卧室侧窗、走廊端窗与门位协调

二层8间卧室侧窗补齐；保留4处走廊外端窗；6处指定走廊窗封闭，4处私用卫浴门保留。

全屋窗与新门洞

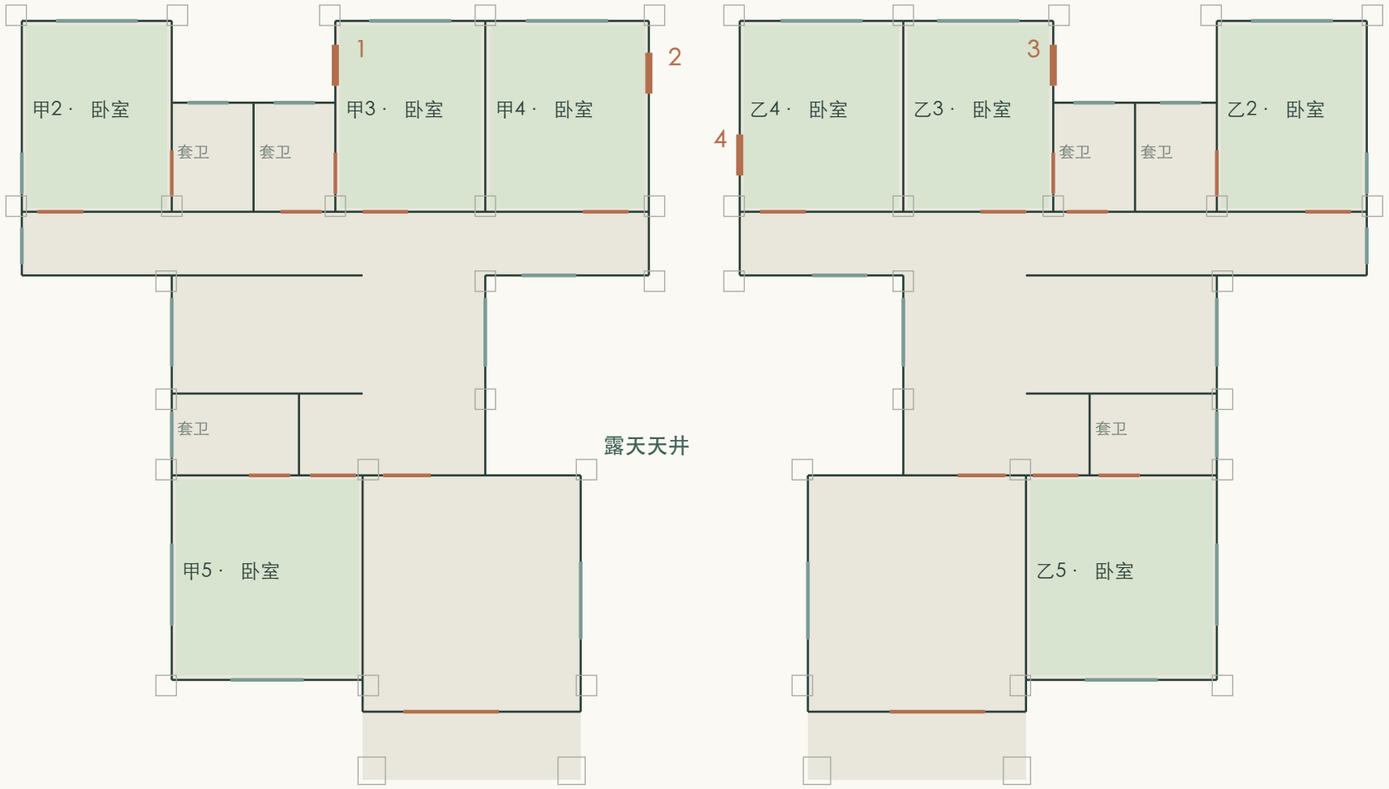
主窗采用大面固定玻璃加0.45米窄开启扇；窄辅助窗采用单扇开启，不再切成两片很小的玻璃。窗高、窗台及开启构造仍为方案值。

原有4处，本轮补4处。卧室数量、床位、14处卫浴与楼梯位置均保留。

朝后部采光凹口，改为0.90×1.60米窄高窗，与甲2、乙2同尺度；保留遮视玻璃。

朝天井，侧窗统一为0.90×1.60米，窗中心保留，两户错位并遮视。

前卧室保留南窗和1.80米侧窗；外角卧室保留0.90米宽、1.60米高窄侧窗。大窗统一固定加窄开启扇。

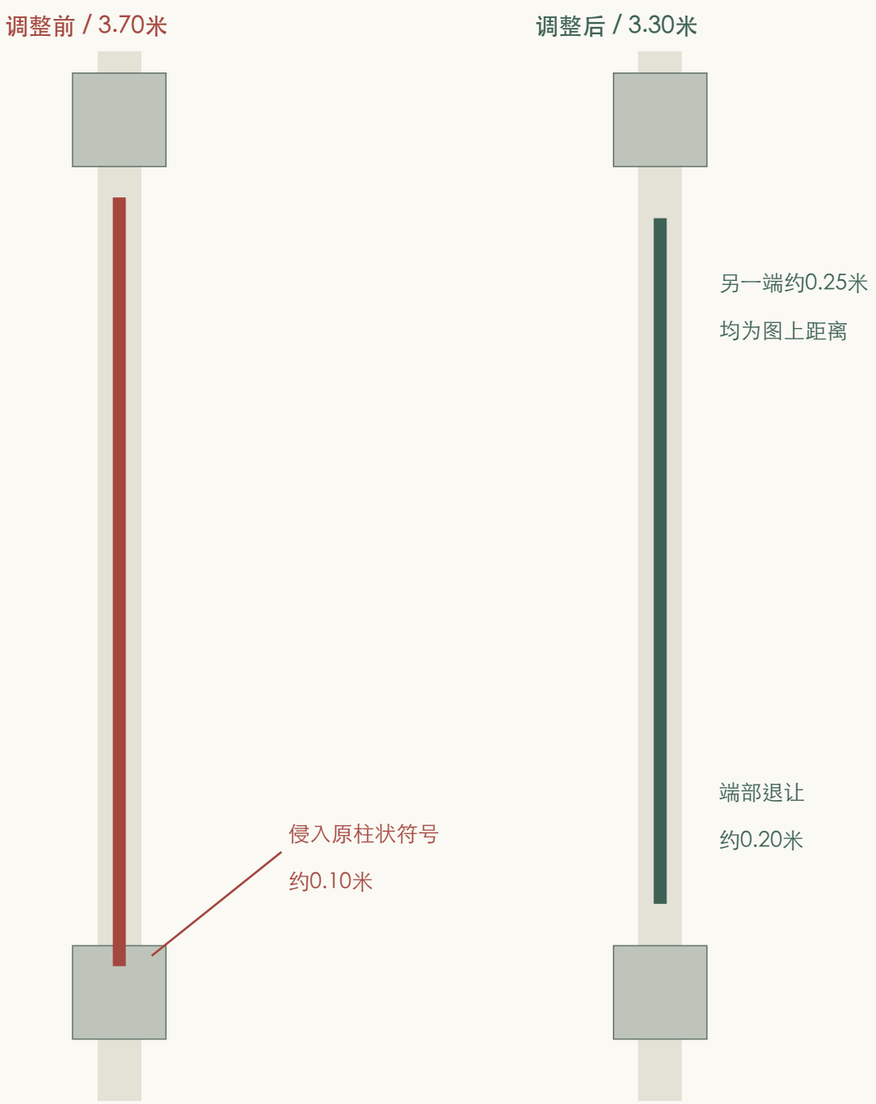
全屋40组组合窗、44处单扇开启窗（含4处走廊端窗）。新卫浴门与卧室入口已纳入洞口及柱位几何核对。

洞口避让：原24处投影重叠，调整后0处

已与原始PDF提取的非低矮柱状符号逐一叠合；20毫米为模型筛查容差，不是规范允许值。

图示只说明洞口与疑似柱位的关系；端部余量不是已验算支座，也不是可直接施工的柱、梁截面。

现有部分洞口紧邻柱状符号，需进一步核对窗框锚固、柱边填充与施工公差。0.15米仅为内部协调提醒，不是法定最小墙垛宽度。

“0处投影重叠”只代表当前几何筛查结果，不能证明梁、柱、墙、楼板或基础满足承载和抗震要求。

结构体系未获确认；没有梁柱配筋、楼板与基础图，也未获得地勘和设防参数，因此不出承载力合格结论。

两侧开口上方仍有二、三层房间和屋面，必须明确上部荷载经梁、柱传至基础的路径。模型门头墙带不代表已定梁高或配筋。

核定框架柱、填充墙面外稳定、拉结与短柱影响。窄开启扇的分格不改变整体结构洞口宽度。

顶层支承、山墙和屋架按真实重量设计；檩条不能依赖窗框或未经核定的薄墙。坡顶抗风与玻璃栏杆锚固另核。

明确整体联建设计，或独立结构及变形缝方案；基础、连接梁与屋面泛水一起协调。活动隔断不承重，也不默认满足分户防火分隔。

宽3.70改3.30米，避开端部柱状符号

宽0.70改0.45米，保留中部隔断落点

仍宽1.00米，沿墙平移0.10米

仍宽0.90米，平移0.18米；洁具随之转位

前口平移，后口收至1.45米；电视靠1.70米实墙

宽1.40改1.20米，主通行带保留

保持宽1.00米，沿墙平移0.25米

保持宽1.05米，沿墙平移0.15米

玄关朝天井改2组2.10米宽窗，不设侧门；已复核与柱状符号无投影重叠，仍须正式结构设计确认。
